**OGGETTO: OSSERVAZIONI alla Proposta di Accordo Operativo ex art. 4 LR 24/2017  
"Area via Biancanigo" Castelbolognese, Ambito 03 del PSC**

La sottoscritta Linda Maggiori, in qualità di portavoce del comitato Faenza Eco-logica, con la presente invia le considerazioni relative al progetto di lottizzazione Proposta di Accordo Operativo ex art. 4 LR 24/2017 "Area via Biancanigo", Ambito 03 del PSC.

FOTO RIPRESA IN DATA 17/05/2023 ALLE ORE 6:30 DEL MATTINO – LA FRECCIA ROSSA INDICA LA POSIZIONE DELLA PRINCIPALE ROTTURA DELL'ARGINE DEL FIUME SENIO – IL CONTORNO ROSSO INDICA L'AREA DI PROGETTO

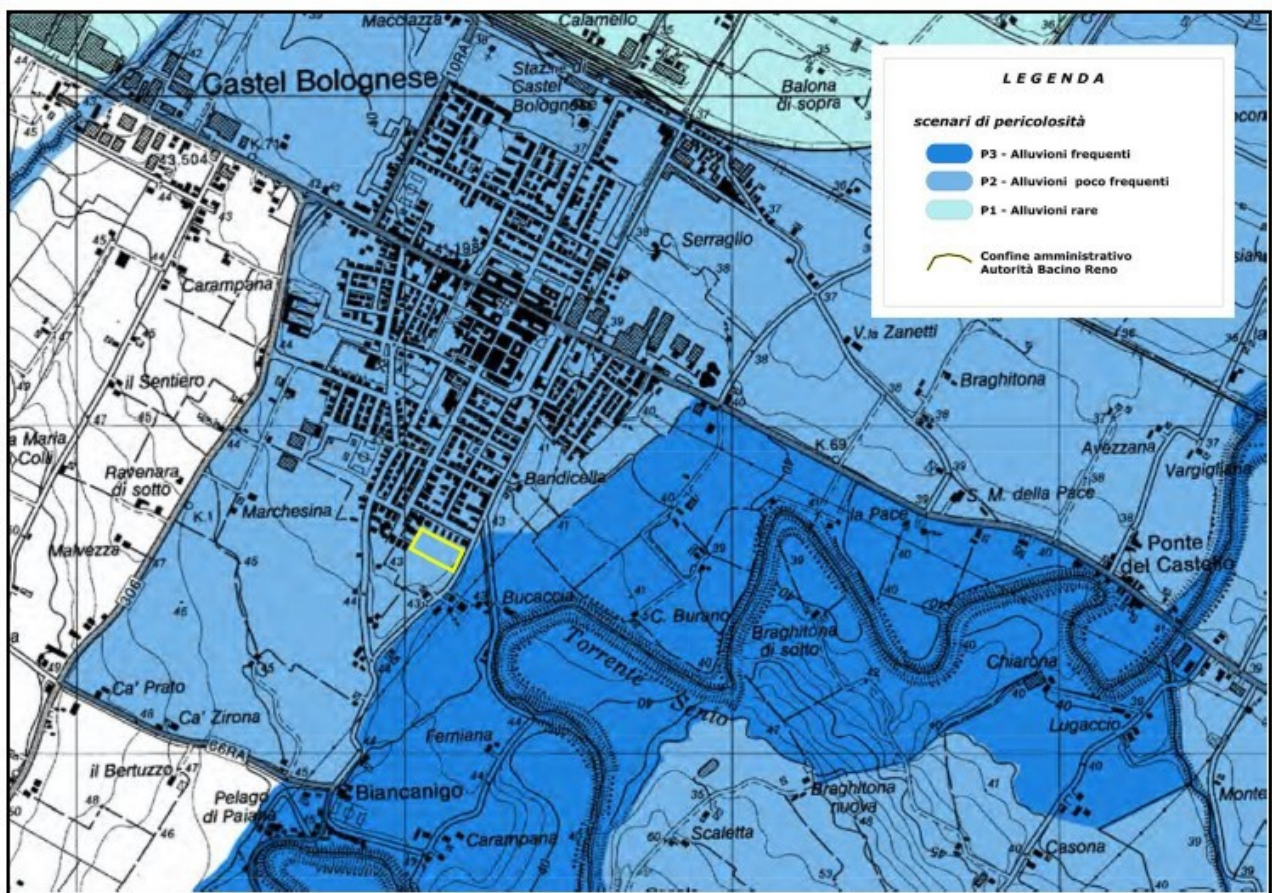
Come dimostra la fotografia a corredo, la zona di lottizzazione, che dista 250-400 metri (nel suo tratto più breve) dall'ansa del Senio è stata completamente allagata dall'alluvione del 16-17 maggio 2023. Il livello raggiunto dall'inondazione è stato 43,90 metri s.l.m, quindi 24 cm maggiore della quota di imposta stradale previsto nel nuovo insediamento (43,66 m slm).

La realtà ha quindi superato la previsione del "tirante idrico" (**valore delle altezze d'acqua attesi a seguito di possibili esondazioni**) che dallo studio *Relazione idrogeologica e verifica del tirante idraulico* datato 2021, era previsto in 43,50 m slm.
